川内1号機 廃棄物搬出設備設置工事 設計及び工事計画認可申請に係る設計変更の概要について

1. 概要

廃棄物搬出建屋の位置変更について

設計及び工事計画認可申請	第4-1図
川内原子力発電所第1号機	
非常用照明の取付箇所を明示した図面 廃棄物搬出建屋(EL.17.3m、EL.21.3m)	
九州電力株式会社

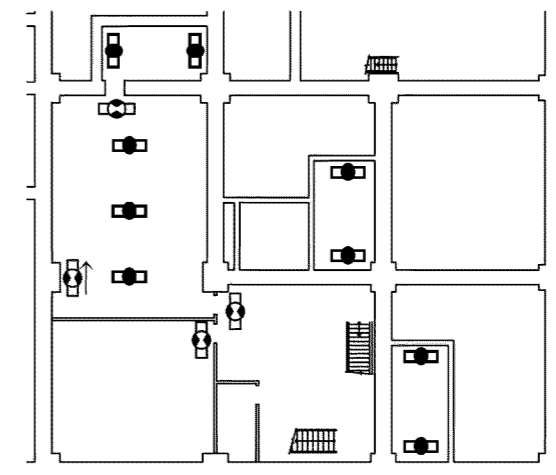
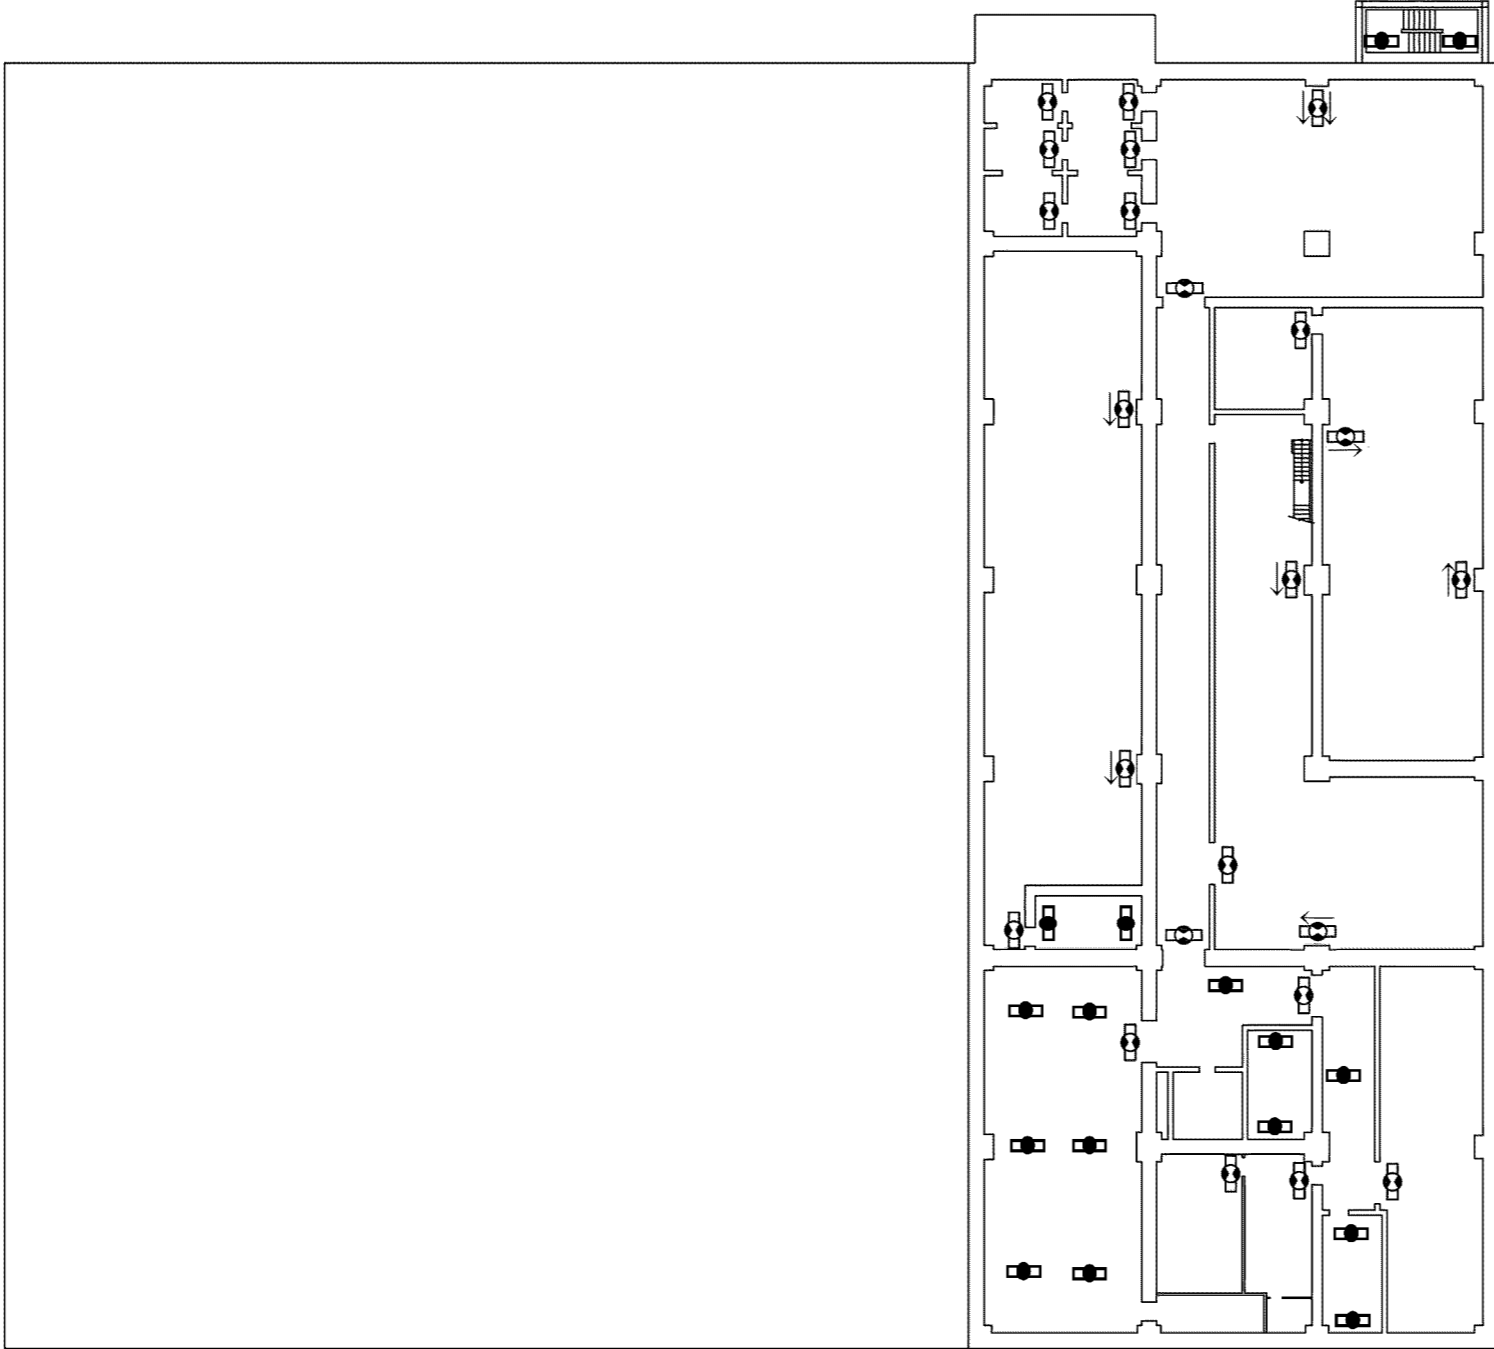
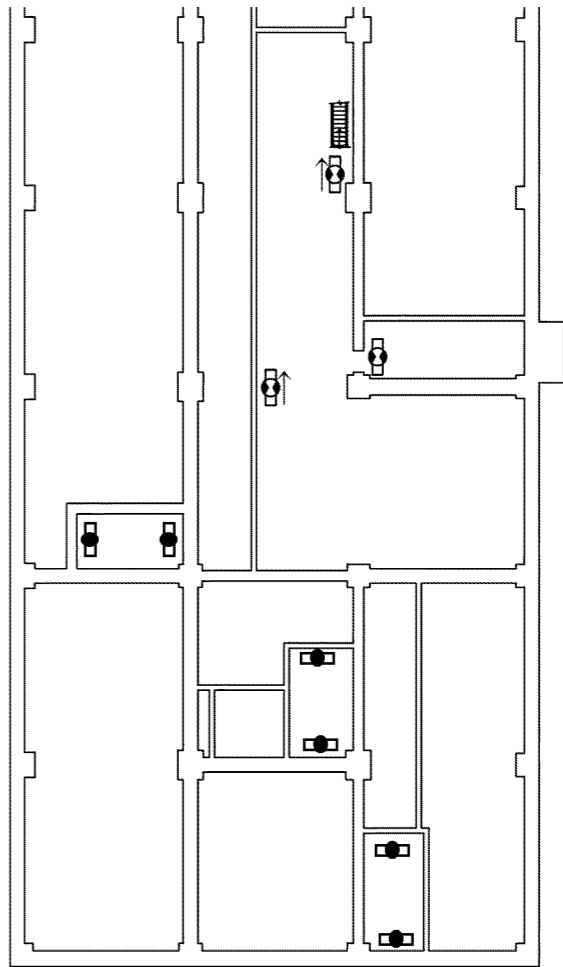
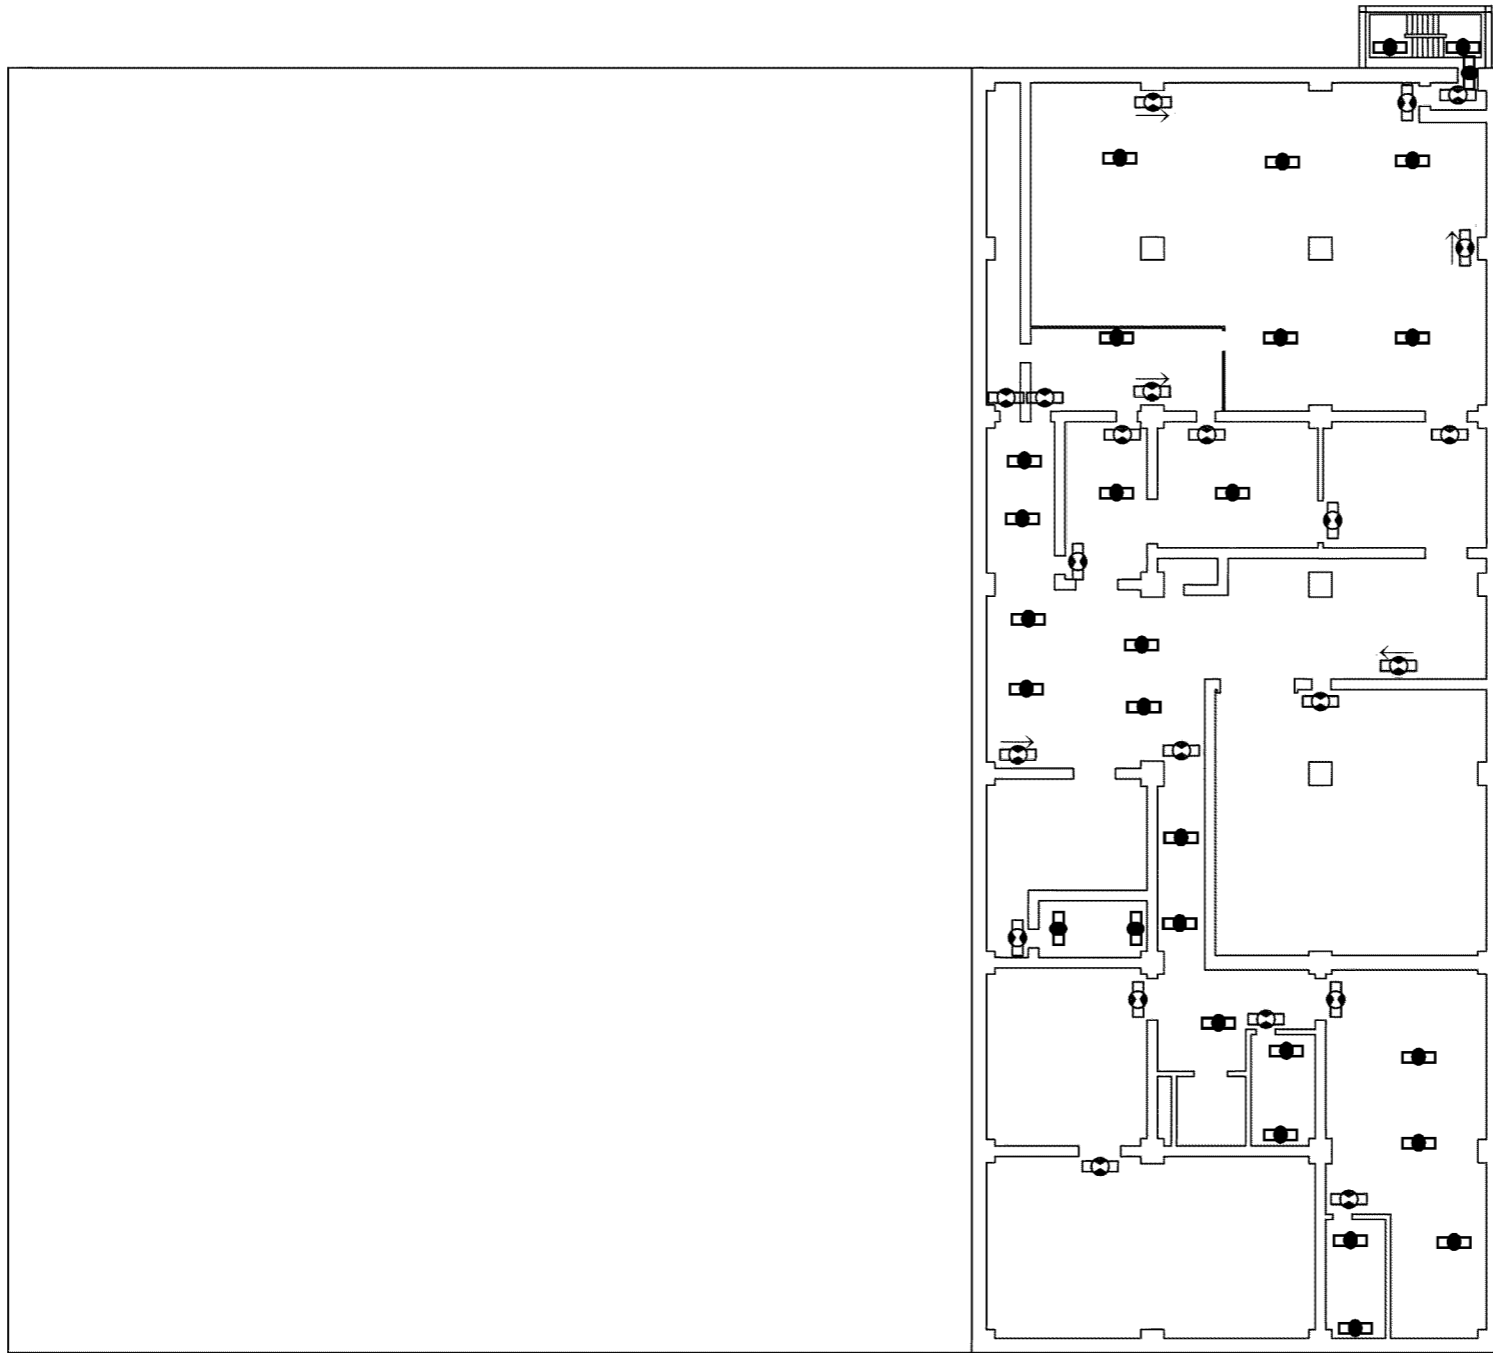
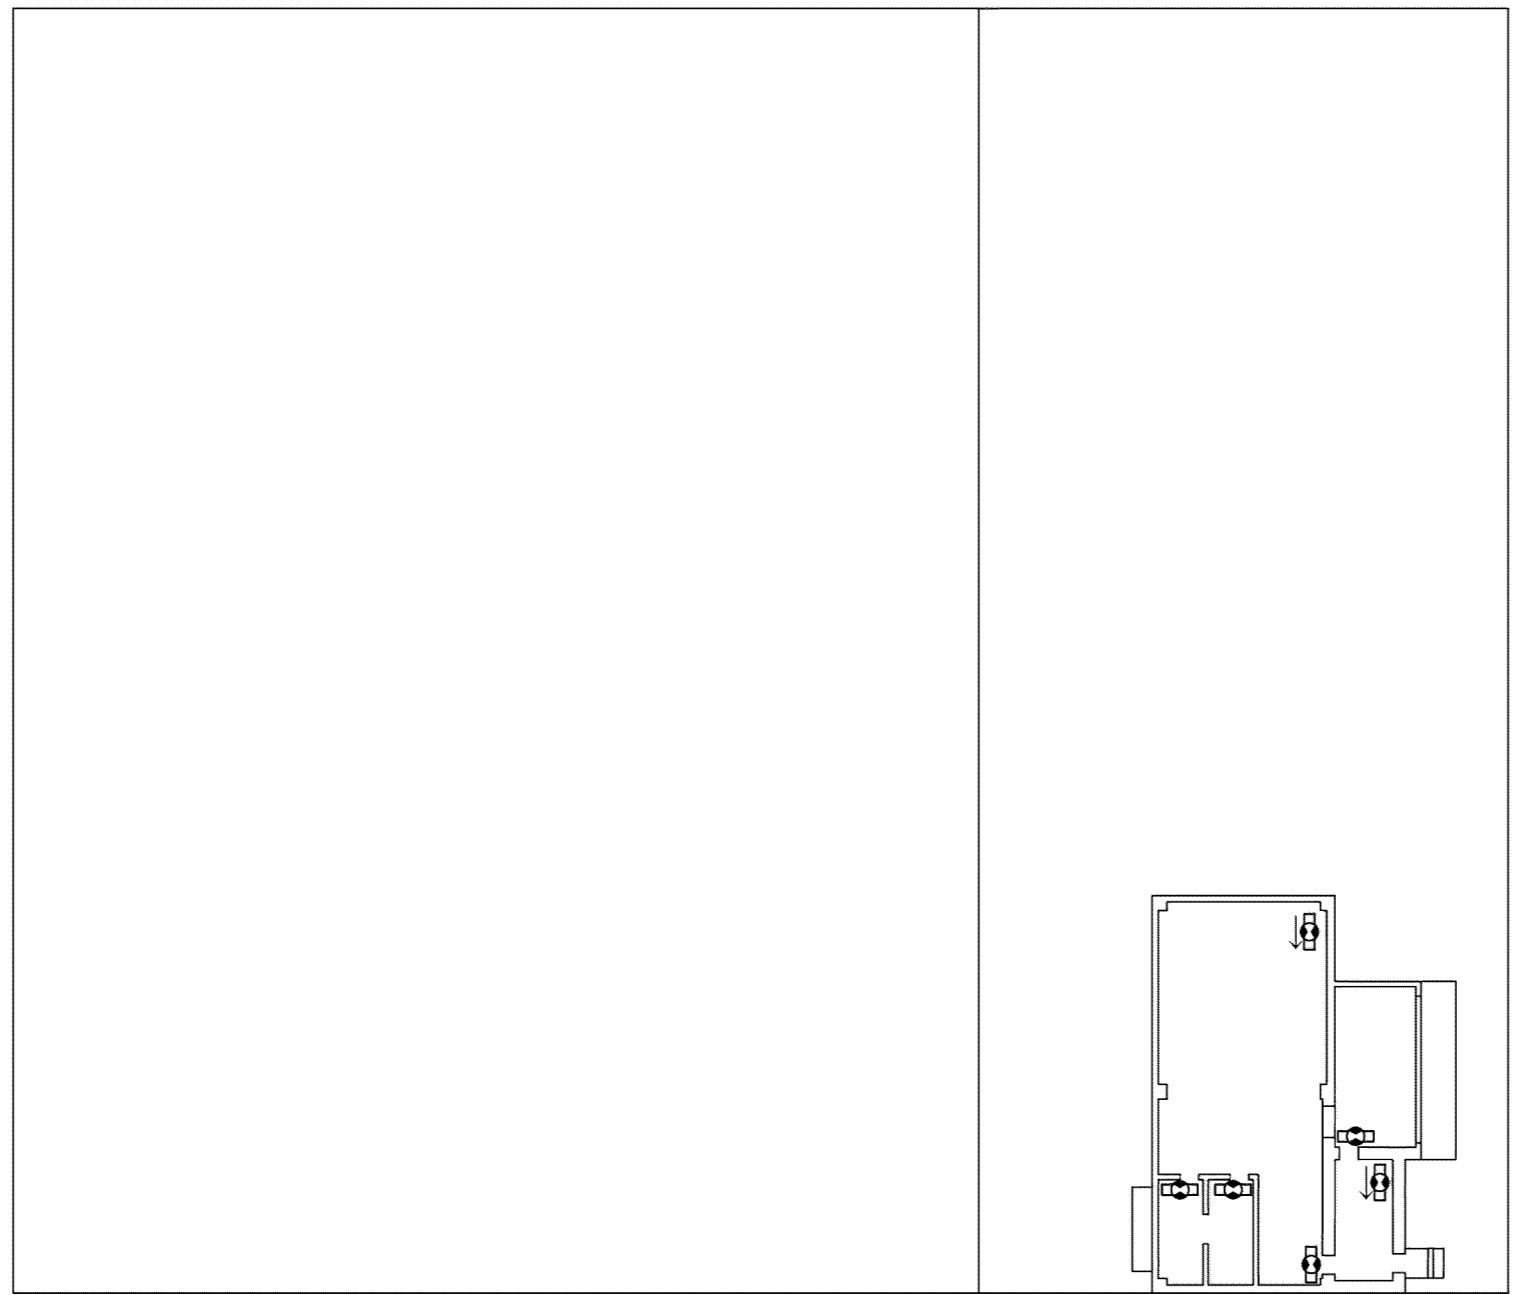
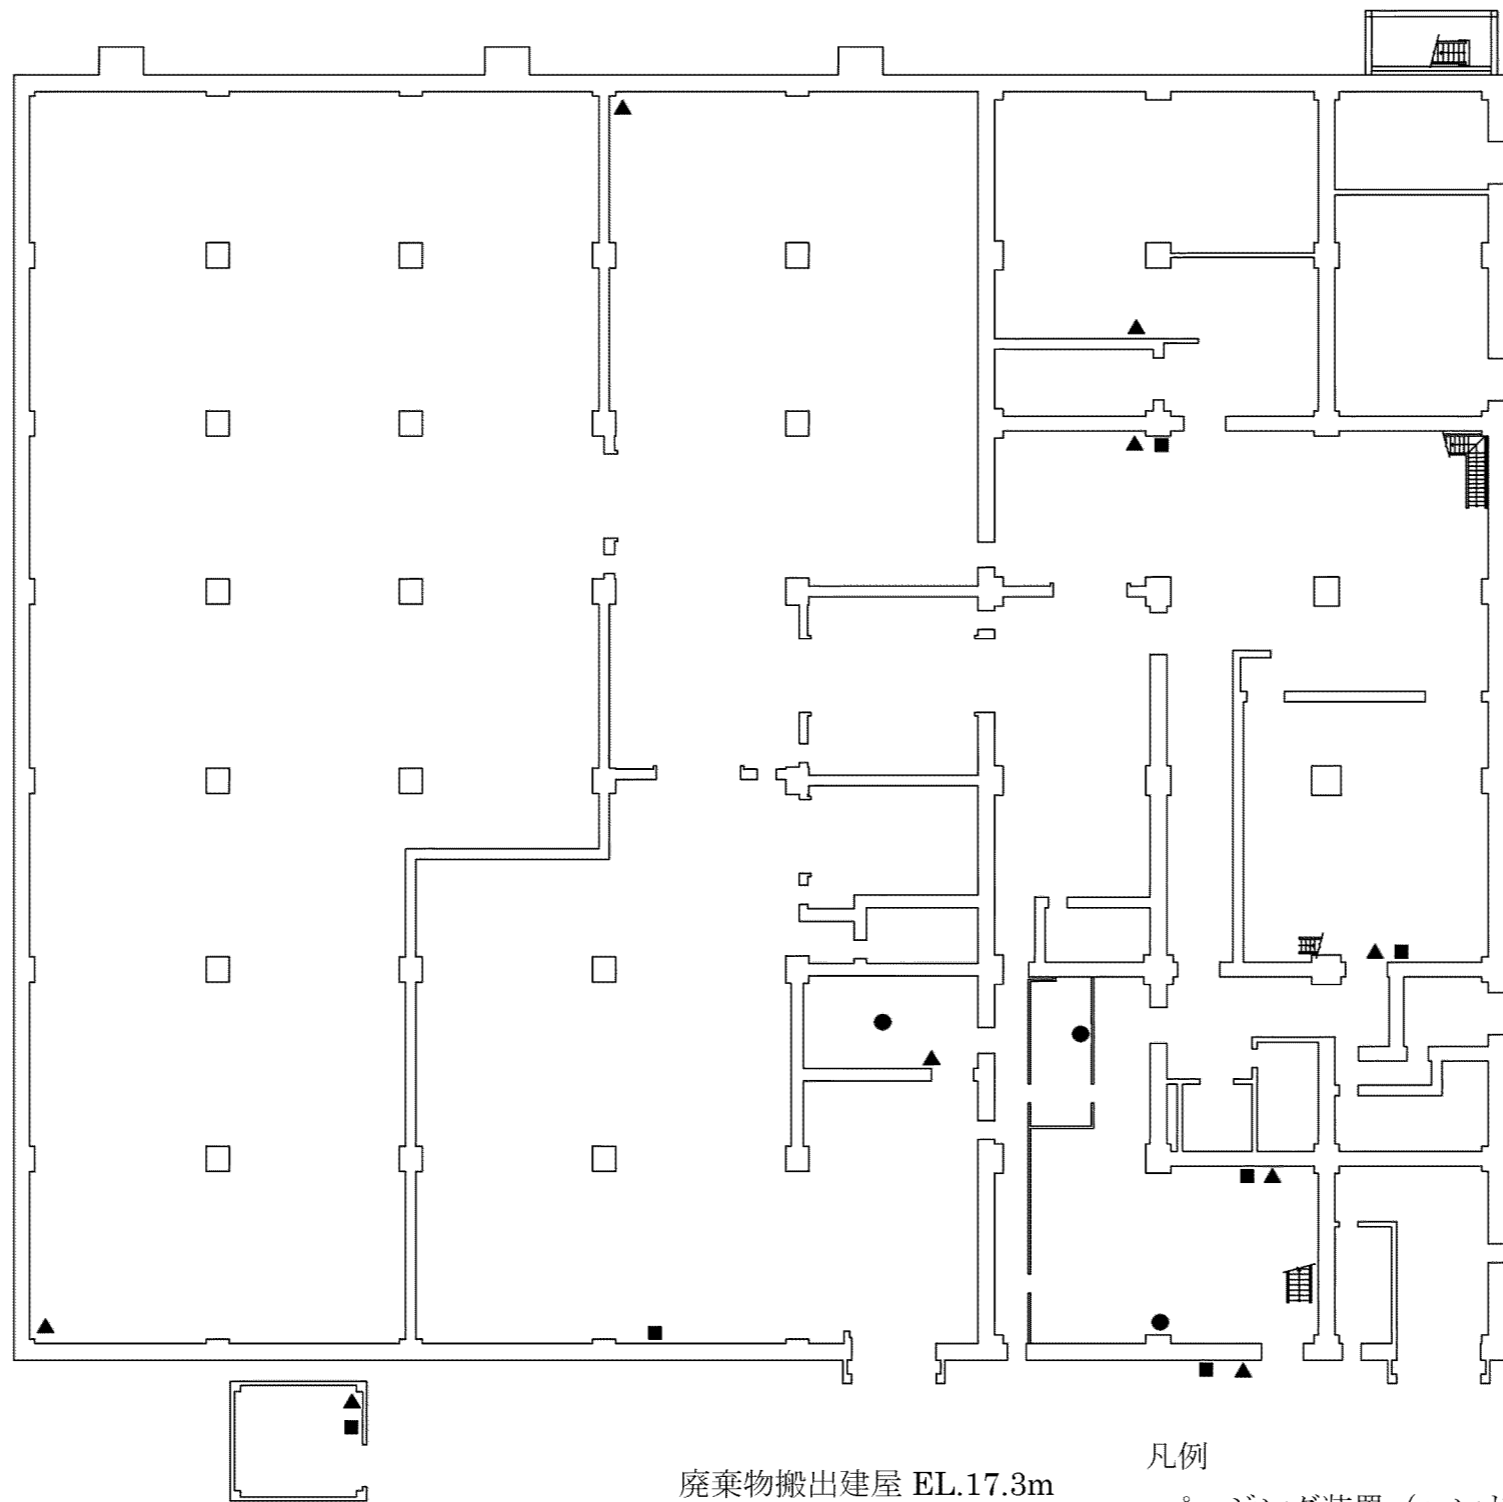
廃棄物搬出建屋内に設置する非常灯・誘導灯の配置について、設計方針には変更ないが、建屋内の機器等の配置、建築確認申請時の折衝結果を踏まえ、配置計画を見直した。

このため、別紙2に示す設工認申請書の配置図を変更し、最新の状況を反映する。
